Forum mondial de l'harmonisation des Règlements concernant les véhicules

Groupe de travail en matière de roulement et de freinage

Proposition d'amendements au Règlement n^o 13-H (Freins des véhicules des catégories M₁ et N₁)

Communication de l'expert du Royaume-Uni de Grande-Bretagne et d'Irlande du Nord*

«Modèle A1

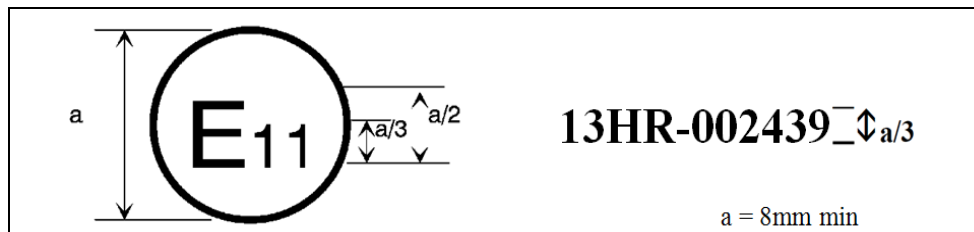
Modèle A1, lire:

La marque d'homologation ci-dessus, apposée sur un véhicule, indique que le type de ce véhicule a été homologué au Royaume-Uni (E11), en ce qui concerne le dispositif de freinage, en application du Règlement n° 13-H, sous le numéro d'homologation 002439. Les deux premiers chiffres du numéro d'homologation indiquent que l'homologation a été délivrée conformément aux prescriptions du Règlement n° 13-H sous sa forme originale.».

«Modèle A2

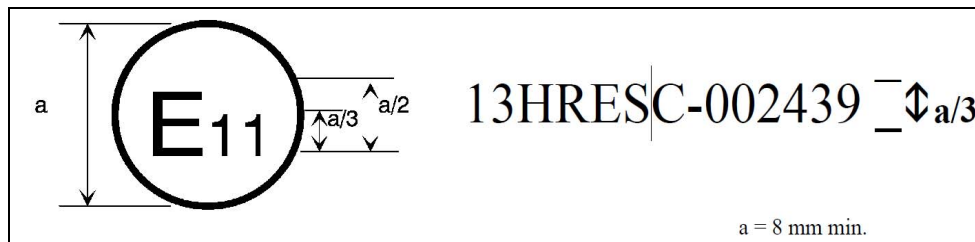
Modèle A2, lire:

La marque d'homologation ci-dessus, apposée sur un véhicule, indique que le type de ce véhicule a été homologué au Royaume-Uni (E11), en ce qui concerne le dispositif de freinage, en application du Règlement n° 13-H, sous le numéro d'homologation 002439. Les deux premiers chiffres du numéro d'homologation indiquent que l'homologation a été délivrée conformément aux prescriptions du Règlement n° 13-H sous sa forme originale. La marque supplémentaire "ESC" indique que le véhicule satisfait aux prescriptions en ce qui concerne le contrôle électronique de stabilité et le système d'aide au freinage d'urgence de l'annexe 9 du présent Règlement.».

«Modèle A3

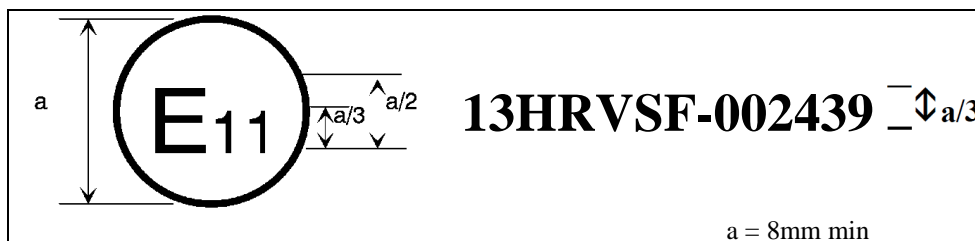
Modèle A3, lire:

La marque d'homologation ci-dessus, apposée sur un véhicule, indique que le type de ce véhicule a été homologué au Royaume-Uni (E11), en ce qui concerne le dispositif de freinage, en application du Règlement n° 13-H, sous le numéro d'homologation 002439. Les deux premiers chiffres du numéro d'homologation indiquent que l'homologation a été délivrée conformément aux prescriptions du Règlement n° 13-H sous sa forme originale. La marque supplémentaire "VSF" indique que le véhicule satisfait aux prescriptions en ce qui concerne la fonction de stabilité du véhicule de l'annexe 21 du Règlement ONU n° 13 et le système d'aide au freinage d'urgence de l'annexe 9 du présent Règlement.».
